Bijlage 1

Inleiding

Wijzigingen (>5m) waterverordening Provincie Zuid-Holland

Polder: Hogeveensepolder (13)

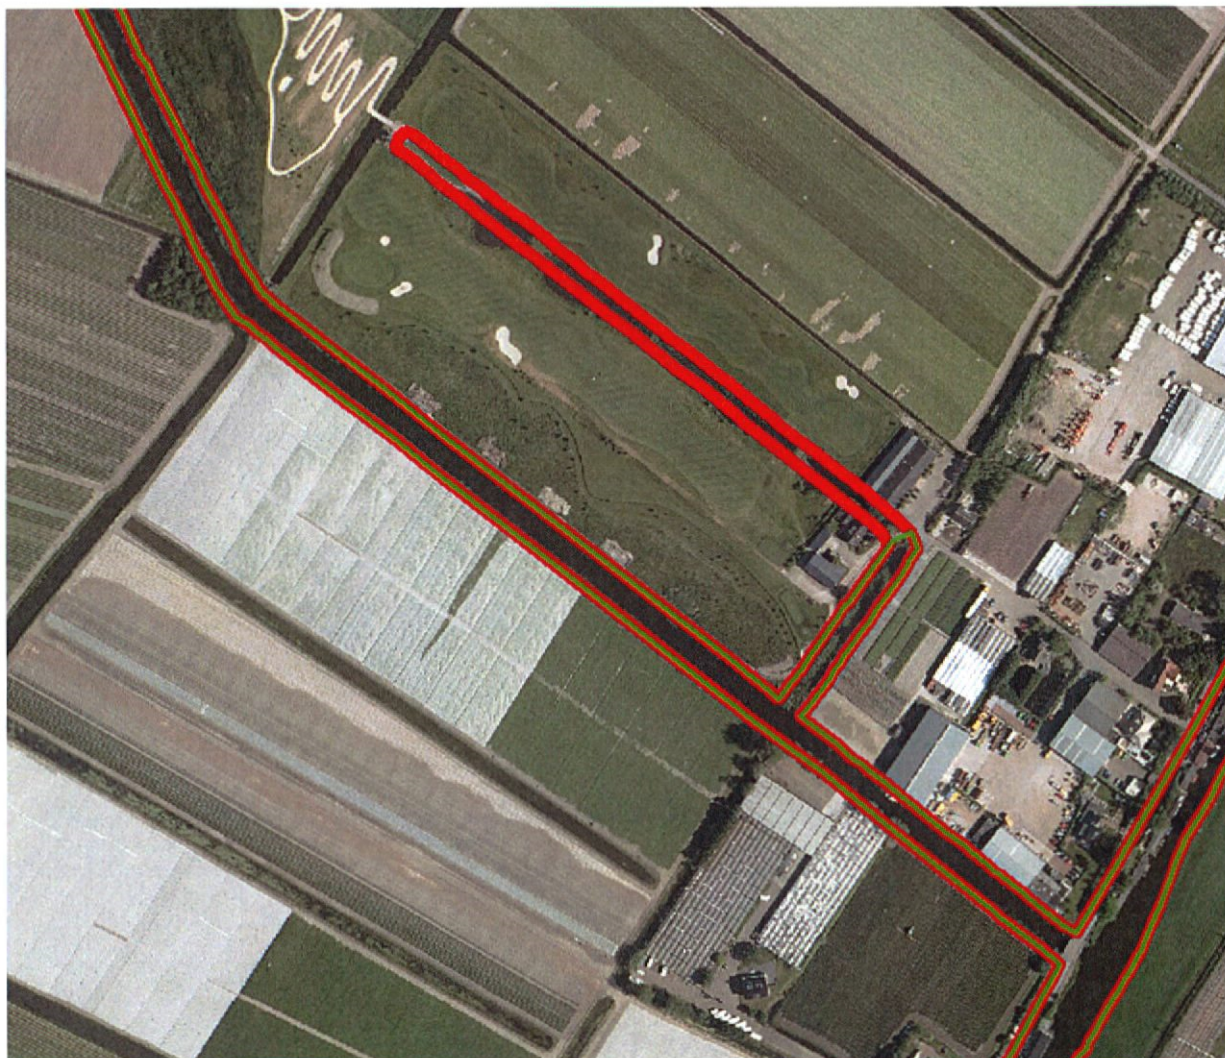
Toelichting: vijverpartijen op de golfbaan liggen op polderniveau en zijn niet meer verbonden met de boezem

Polder: Kalkpolder (14)

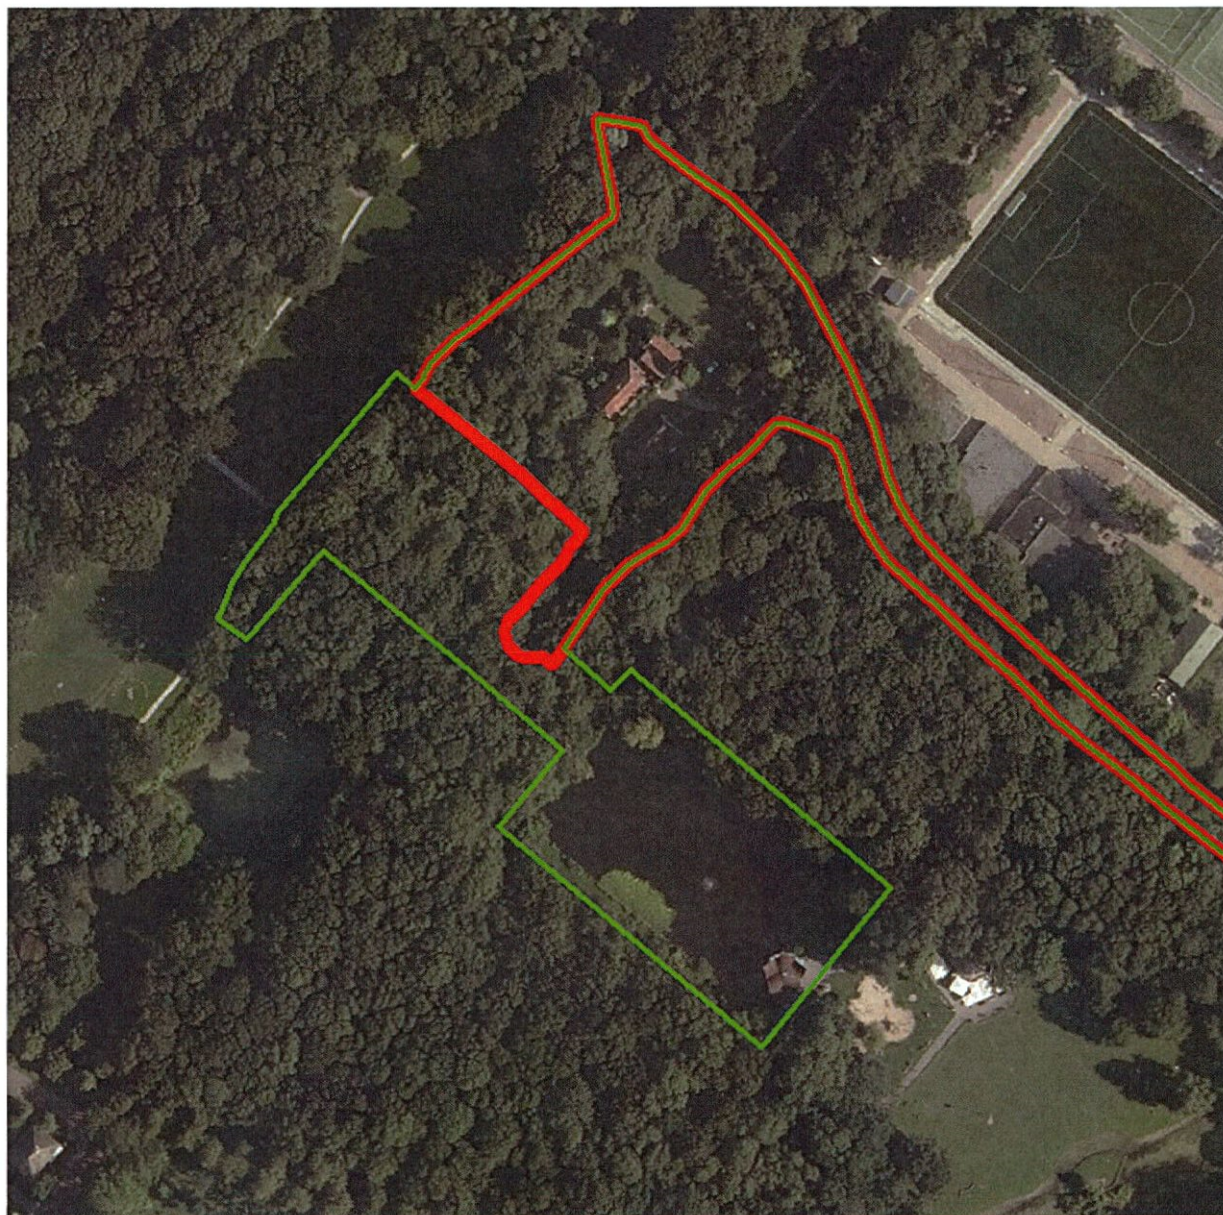
Toelichting: nieuwbouw op oud tracé kering, mede daarom kering verlegd en is deel oude polder boezemland geworden

Polder: Kikkerpolder (15)

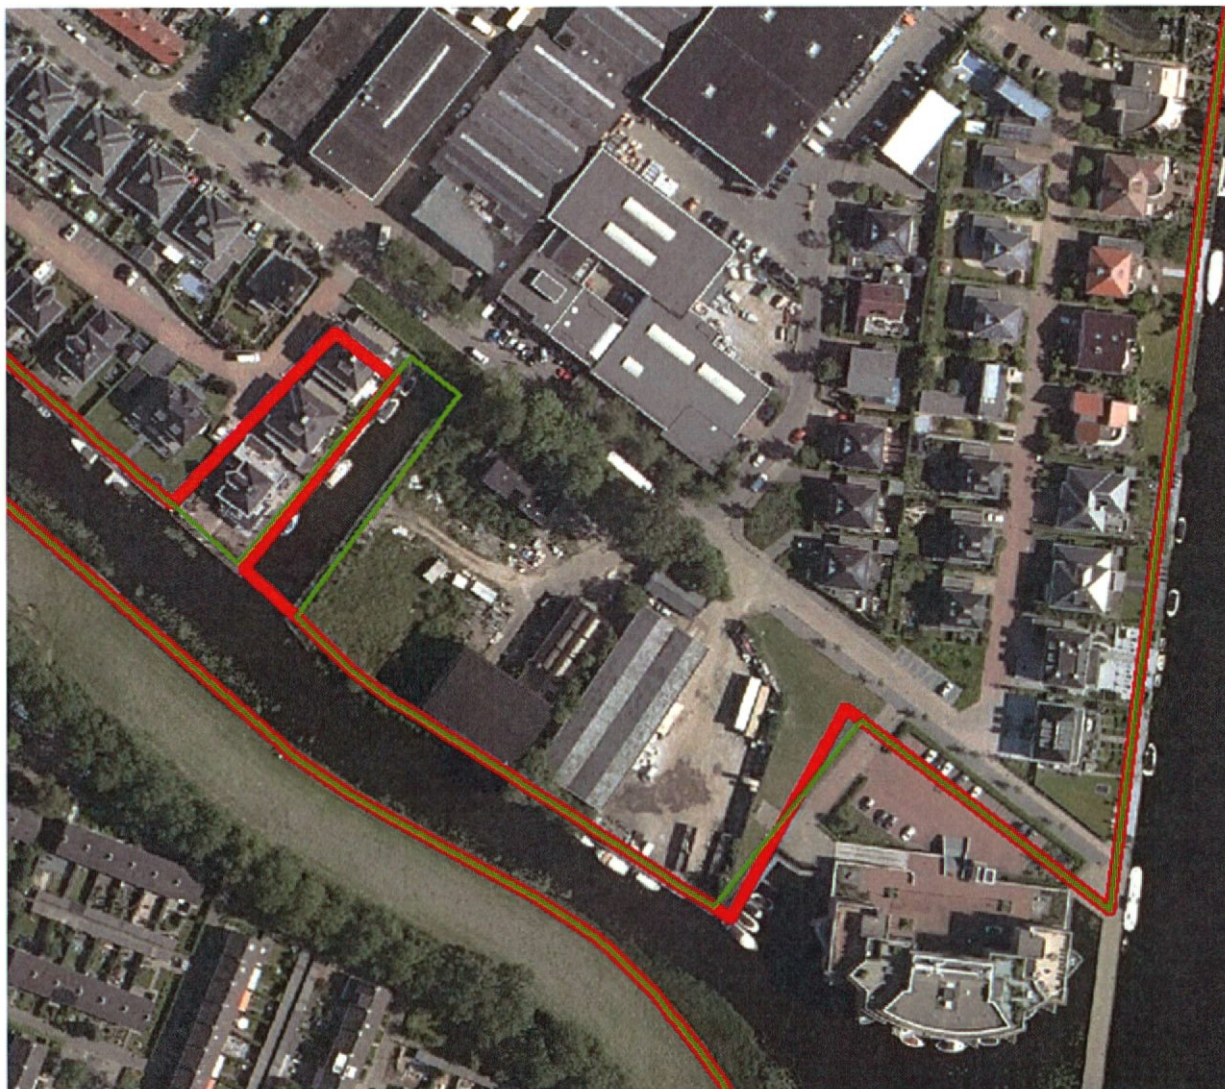
Toelichting: vijverpartij bleek boezemwater. kering daarop aangepast

Polder: Polder Steekt (32)

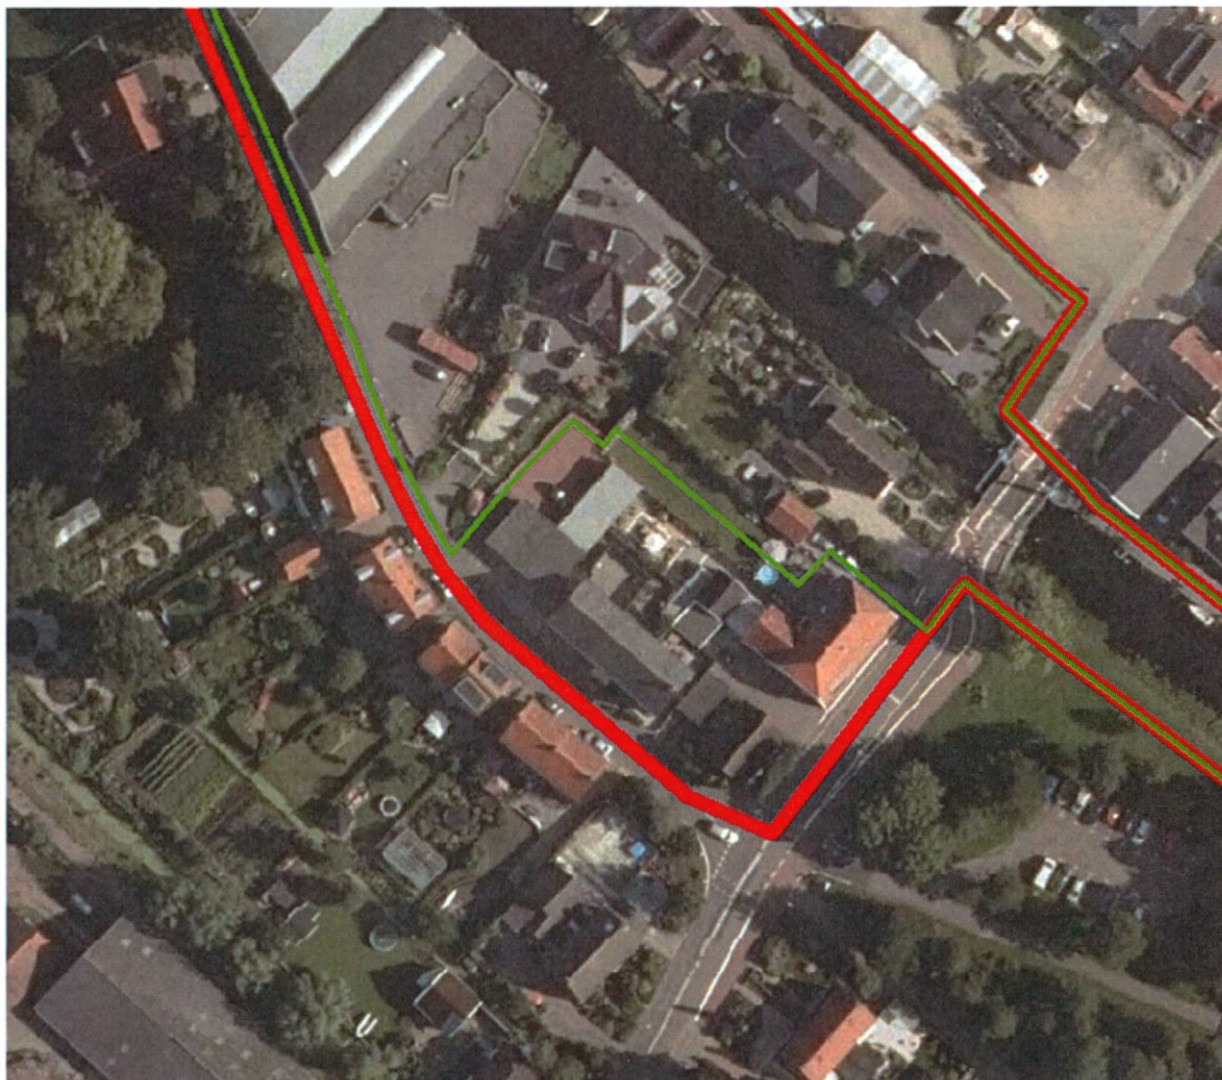
Toelichting: aanleg van containerhaven Alpen a/d Rijn

Polder: Warmonderdam- en Alkemaderpolder (45)

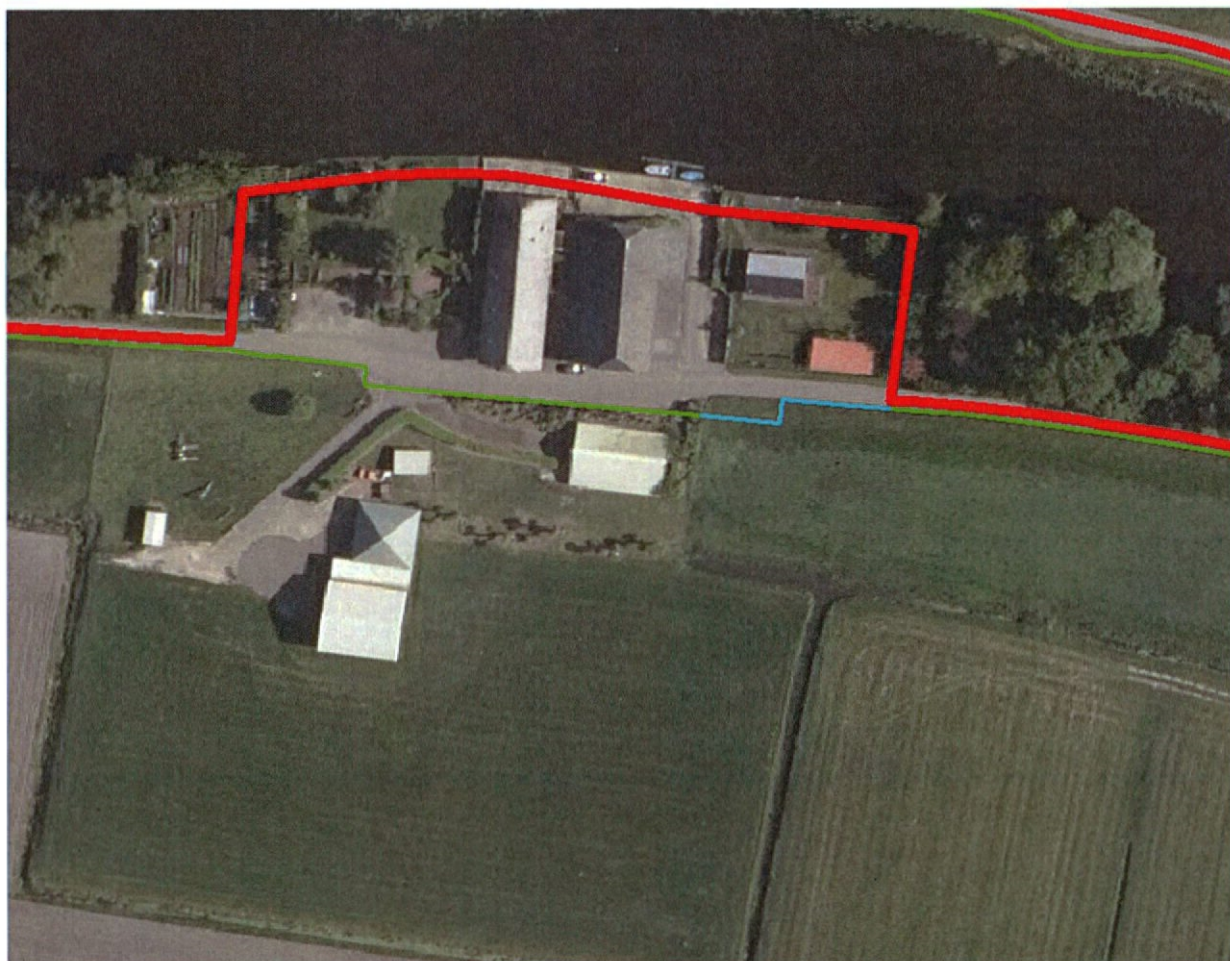
Toelichting: aanleg haven. kering rondom het nieuw gegraven boezemwater gelegd

Polder: Wassenaarschepolder (46)

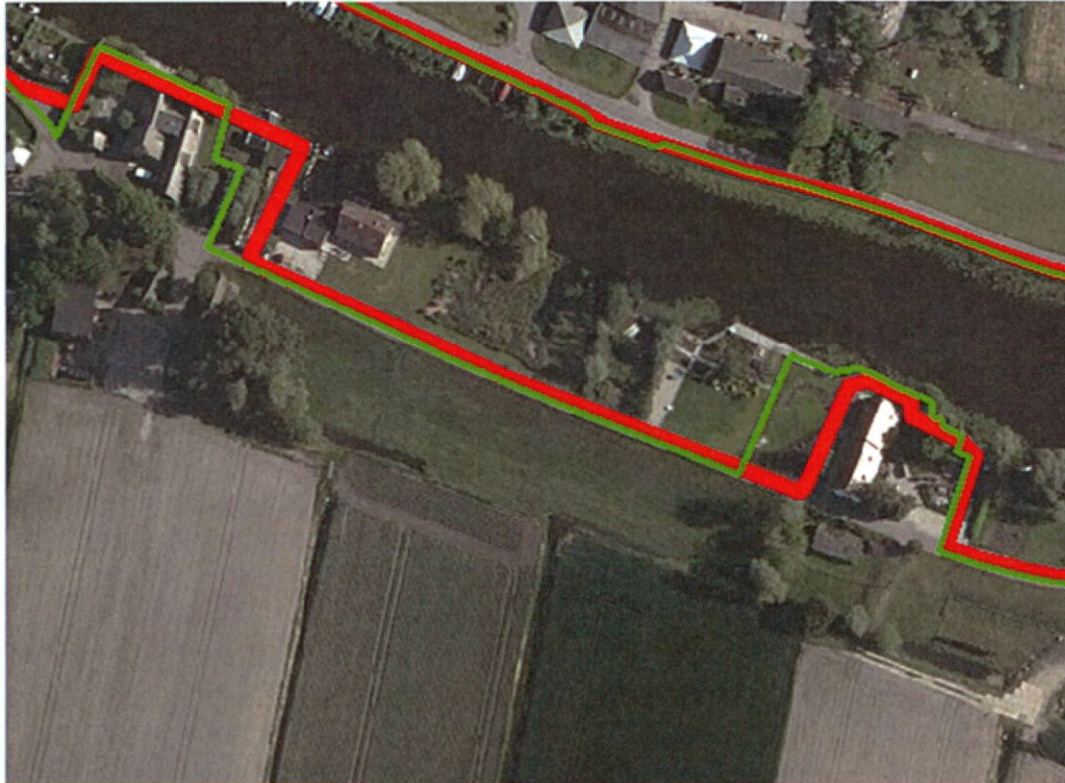
Toelichting: kering liep op een aantal plekken rondom bebouwing. bij kadeverbetering is de ligging gecorrigeerd naar de plaats waar daadwerkelijk is verbeterd of waar een betere kerende hoogte wordt behaald

Polder: Wassenaarschepolder (46)

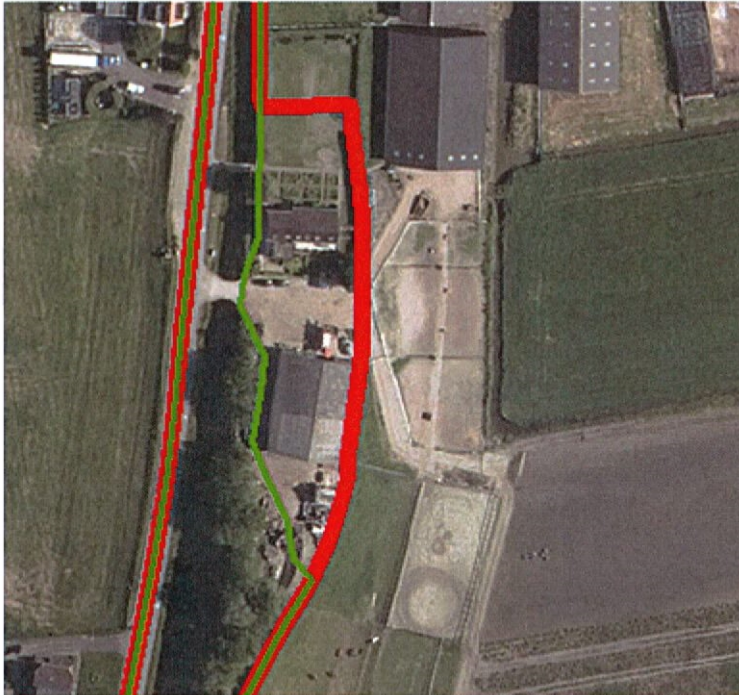
Toelichting: kering liep op een aantal plekken door/nabij bebouwing. bij kadeverbetering is de ligging gecorrigeerd naar de plaats waar daadwerkelijk is verbeterd of waar een betere kerende hoogte wordt behaald

Polder: Wassenaarschepolder (46)

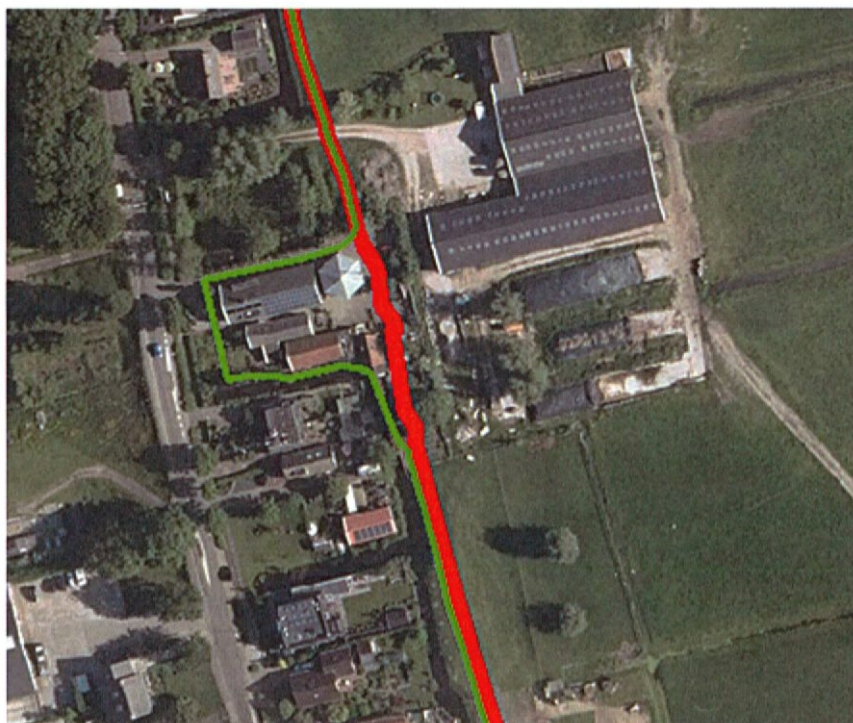
Toelichting: kering liep op een aantal plekken door/nabij bebouwing. bij kadeverbetering is de ligging gecorrigeerd naar de plaats waar daadwerkelijk is verbeterd of waar een betere kerende hoogte wordt behaald

Polder: Wassenaarschepolder (46)

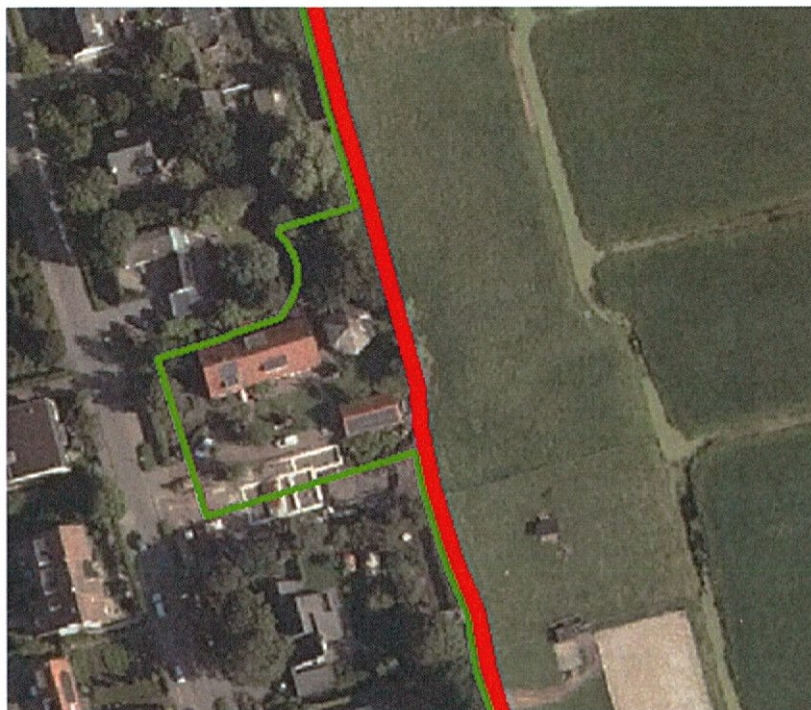
Toelichting: kering liep op een aantal plekken door/nabij bebouwing. bij kadeverbetering is de ligging gecorrigeerd naar de plaats waar daadwerkelijk is verbeterd of waar een betere kerende hoogte wordt behaald

Polder: Wassenaarschepolder (46)

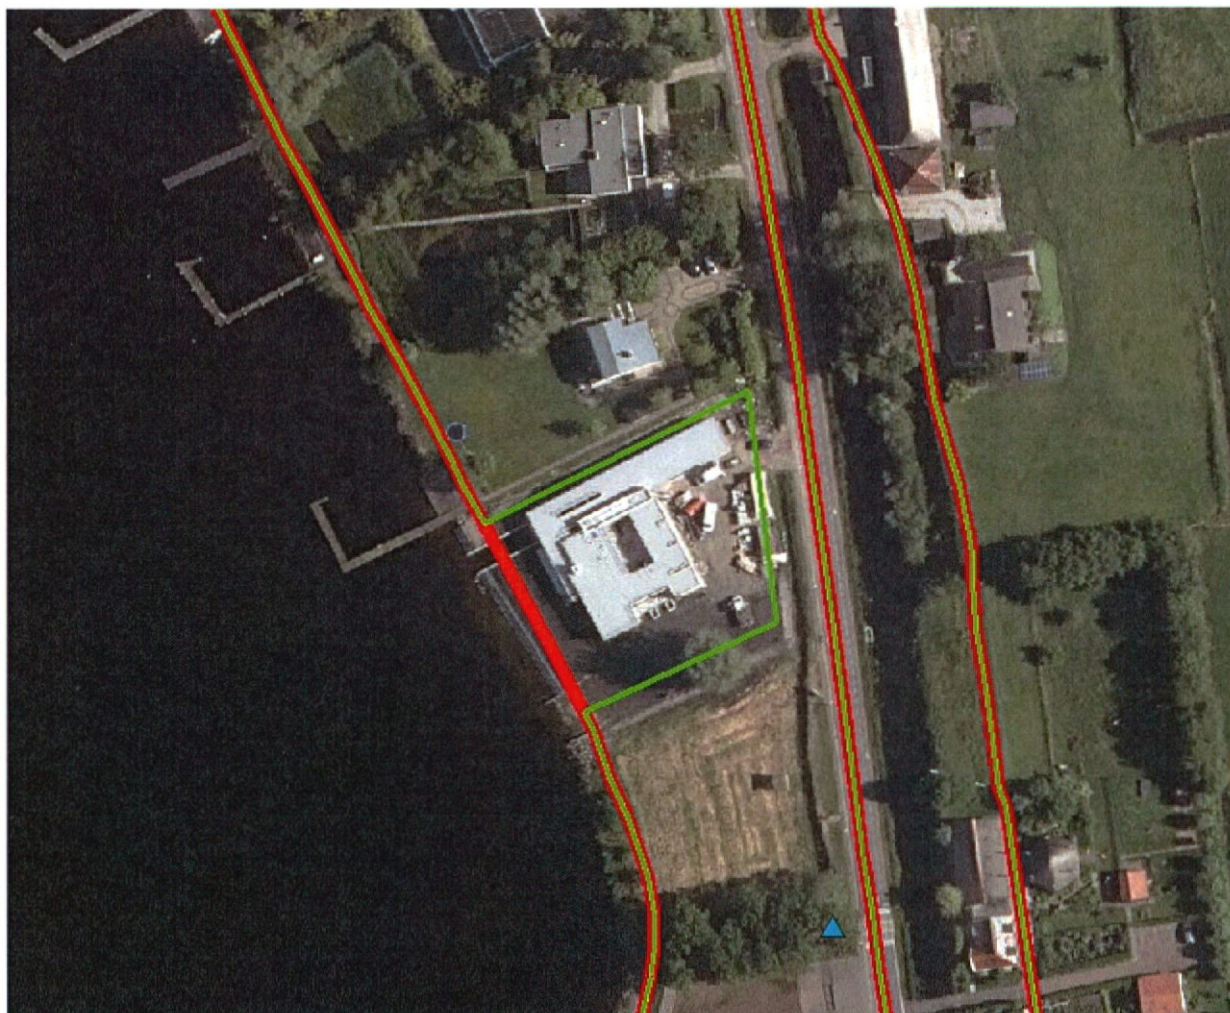
Toelichting: kering liep op een aantal plekken door/nabij bebouwing. bij kadeverbetering is de ligging gecorrigeerd naar de plaats waar daadwerkelijk is verbeterd of waar een betere kerende hoogte wordt behaald
